MODEL RELEASE NOTE

1. 모델 버전
DTNS FTG V3.3

2. 배포 일자 (YYMMDD)
23.03.14

그림 1. 타임태그 생성 오류 수정부

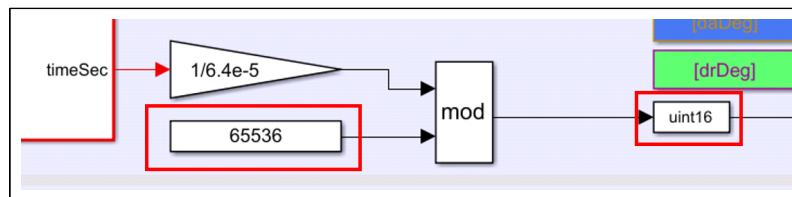
① FTG 타임태그 생성 오류 수정

- 타임태그 mod 연산값을 65535에서 65536으로 변경
- 타임태그(double)의 uint16으로의 형변환시 나머지 처리방식을 반올림으로 변경

- M_DYN의 outstate 직전의 modulo 값을 65535에서 65536으로 변경.
 - : 2바이트 오버플로 처리 과정에서 $65536 = 0$ 으로 변경되므로 mod 65536을 취해야 함.
(625와 65536이 서로소이기 때문에 한 주기의 길이가 65536이 됨.)
- uint16 변환을 내림에서 반올림으로 변경.
 - : $64e-5$ 를 곱하고 나누면서 발생하는 소숫점을 버림으로써 발생하는 timetag 오차를 제거할 수 있음.

그림 2. 3차 수직채널 안정화 루프

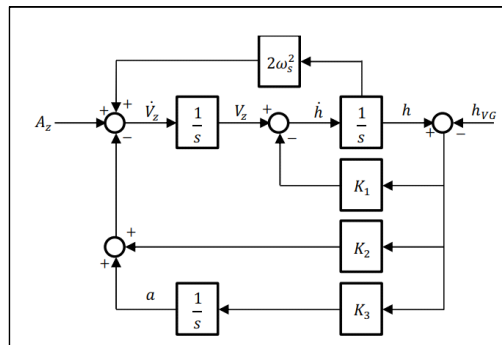
① 기압고도계를 이용한 수직채널 안정화 루프 설계

- 3차 수직채널 안정화 루프를 설계해 고도 오차 발산을 억제

- 2023. 03. 13.(월) 화상회의에서 요청한 바에 따른 대응사항임
- 이전 배포 버전의 FTG는 비관성 센서의 조력없는 순수 관성센서(가속도계, 자이로)만으로 구성된 INS 모델이 탑재되어 있음
- 순수 관성센서로만 구성된 관성항법장치는 수평축 항법오차는 슬러주기를 가지고 서서히 증가하는 반면에 수직축 오차는 중력모델의 오차 등으로 기하급수적(지수함수적)으로 증가하는 특성을 가지고 있음
- 이에 발산하는 고도 오차를 억제하고자 기압고도계와 관성항법장치를 결합한 3차 수직채널 루프를 도입하였음.

그림 3. 1시간 비행 시뮬레이션 위치/속도 오차

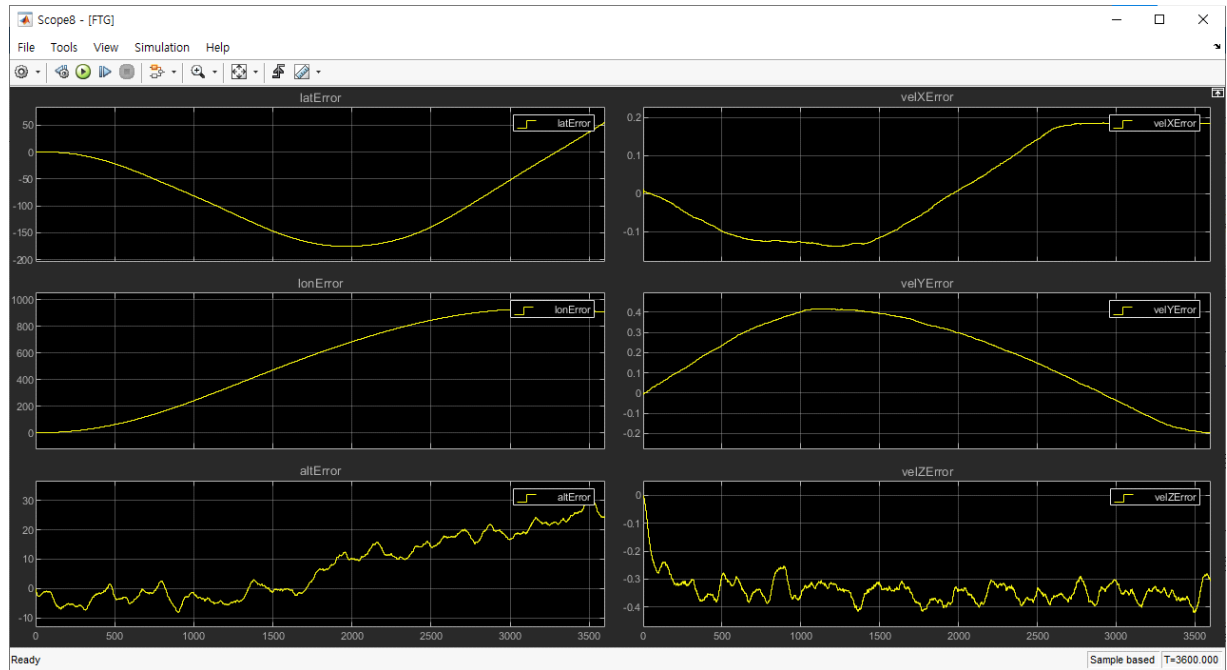
- 3차 수직채널 안정화 루프를 적용한 비행궤적 생성기의 위치, 속도 오차는 그림 3과 같음.
- 1시간 비행에서 30m 미만의 고도 오차를 보였으며, 고도 오차가 시간에 따라 증가하는 것은 모사된 기압고도계에 Random walk가 쌓인 것임.
